Odpowiedzi na pytania i postulaty Wykonawców (XIV)

Dotyczy postępowania na „Wykonanie robót budowlanych - realizacja zabudowy mieszkaniowej wielorodzinnej u zbiegu ulic Zygmunta Augusta i Rycerskiej w Bydgoszczy” - sprawa Nr 02/2022

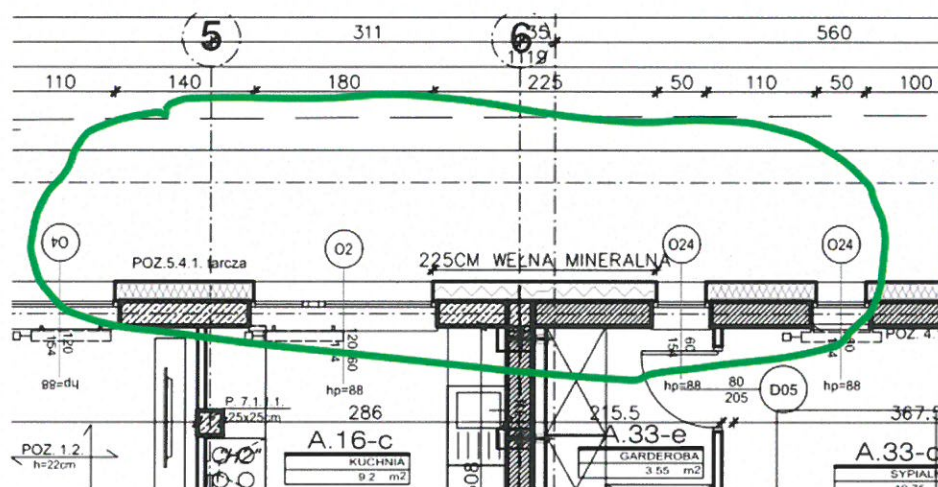
170) Proszę o jasne sprecyzowanie wykończenia oraz wszystkich warstw dla: balkonów, tarasów, loggii.

172) Proszę o podanie warstw wykończeniowych balkonów budynku A, w osiach I-C/1-3

Warstwy wykończeniowe balkonów, tarasów, loggii:

BALKONY / LOGGIE / TARAS – 7 KONDYGNACJA / ZADASZENIA

- Posadzka z żywicy metakrylowej np. FLOWCRETE z barwionym piaskiem kwarcowym grubość 02,-0,4cm
- wyrównanie nawierzchni płyty balkonowej
- płyta balkonowa
